**Rapport d'analyse environnementale
pour le projet de modification du décret numéro 137-2008 du
20 février 2008 concernant la délivrance d'un certificat
d'autorisation en faveur de Consolidated Thompson Iron Mines
Limited pour le projet de mine de fer du lac Bloom sur le territoire
de la municipalité de Fermont**

Le 5 juin 2012

Projet d'augmentation de la capacité
d'entreposage des résidus miniers et des
stériles à la mine de fer du lac Bloom

Annexe 2 - Parc à résidus miniers et agrandissement projeté

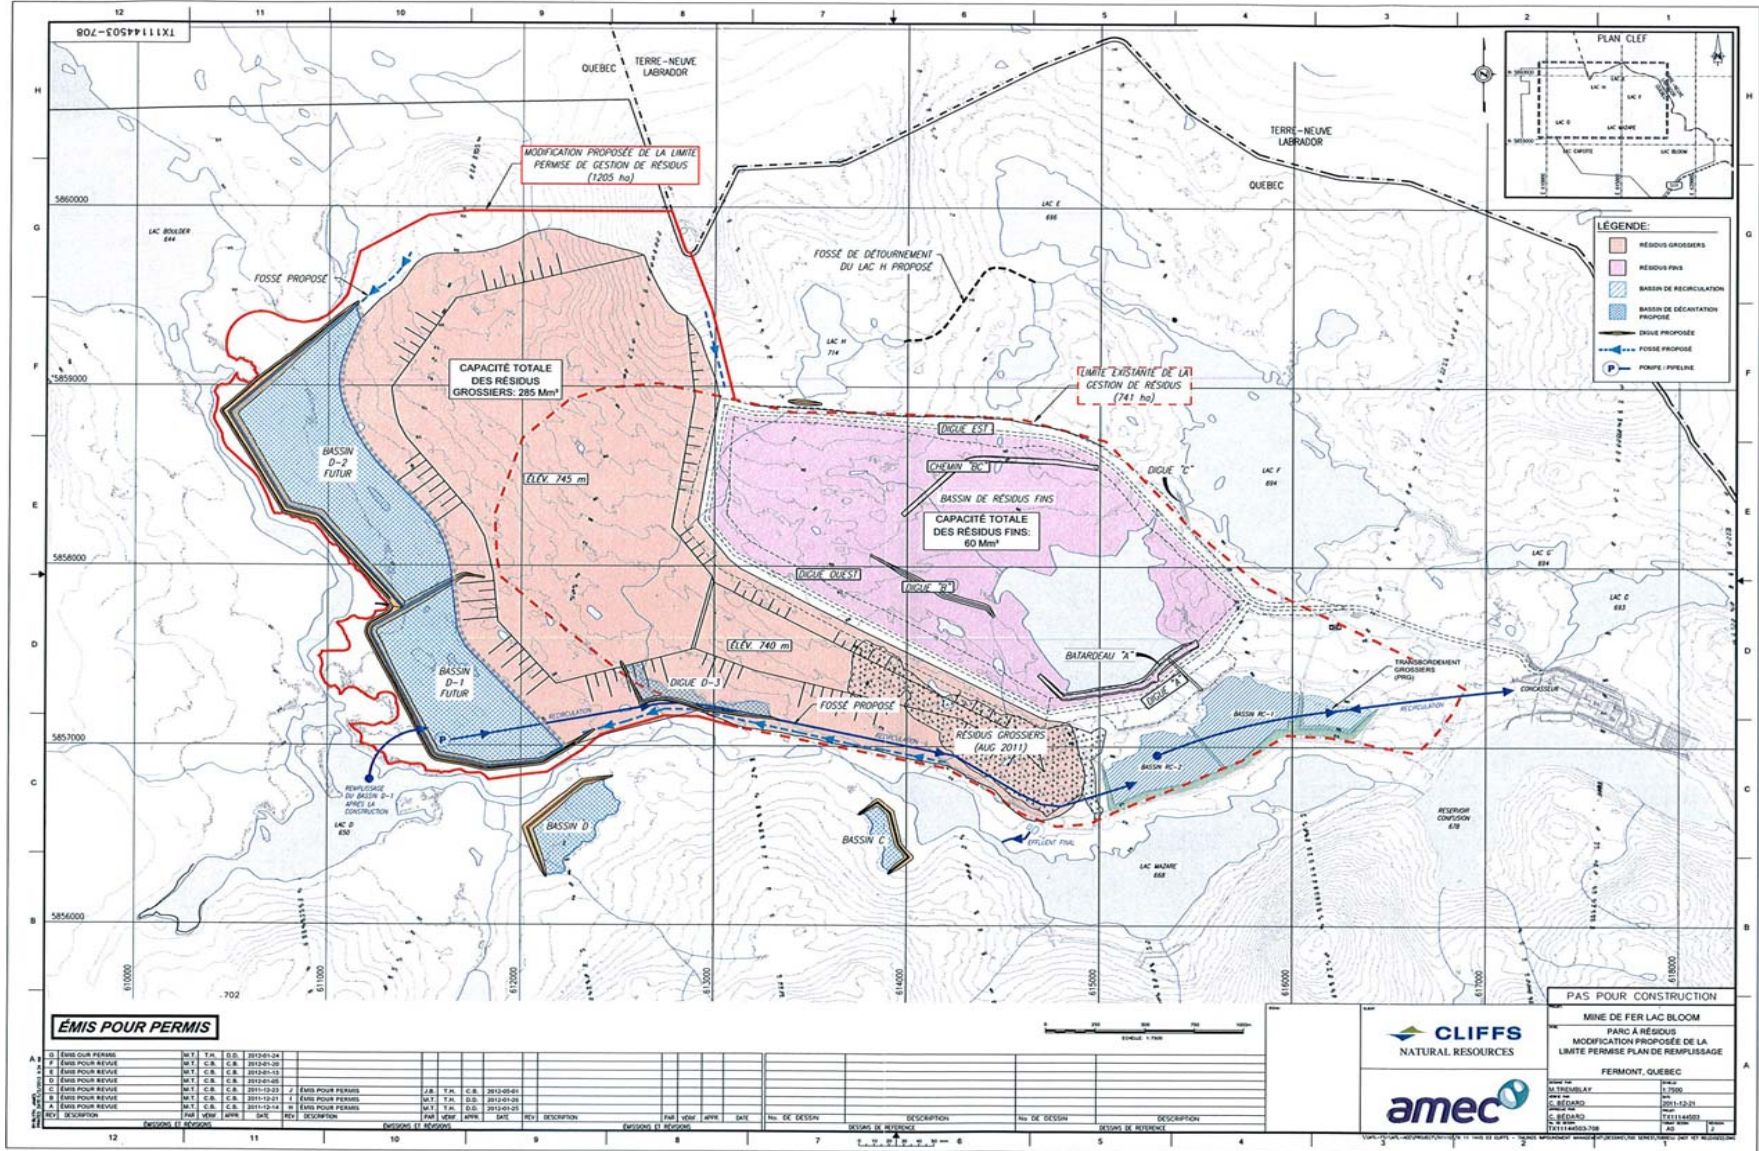
Trois bassins de rétention d'eau sont prévus dans le parc à résidus miniers. L'eau de ces bassins sert à alimenter l'usine de traitement de minerai. Les bassins D-1 et D-2 seront localisés côte-à-côte, à l'extrémité ouest du parc (voir figure en annexe). Le bassin D-3 est localisé dans le secteur sud-ouest et sera remblayé au fil des opérations par des résidus miniers grossiers. Les bassins D-1 et D-2 recevront les eaux de ruissellement provenant d'une partie du parc et les eaux de ruissellement provenant des fossés jouxtant la fosse d'exploitation de la mine. Puisque pour la première année les eaux de ruissellement ne seront pas suffisantes pour remplir ces bassins, de l'eau sera pompée à partir du lac D pour combler le manque.

La présence de ces bassins dans le parc à résidus miniers justifie en partie l'augmentation de superficie du parc. Les digues du parc à résidus à l'extrémité ouest correspondent en fait aux digues de ces bassins (voir figure en annexe). Quoique SEC Lac Bloom aurait voulu localiser ces digues à 20 mètres du cours d'eau se trouvant entre le lac D et le lac Boulder, il s'est finalement engagé à respecter une distance de 60 mètres, comme prévu à la directive 019 sur l'industrie minière (MDDEP, 2012). Cette distance permettra de préserver l'intégrité de ce cours d'eau.

Considérant la distance entre les digues et le cours d'eau et l'engagement de l'initiateur de projet pour limiter les matières en suspension, l'impact sur le milieu hydrique sera atténué et nous le considérons acceptable.
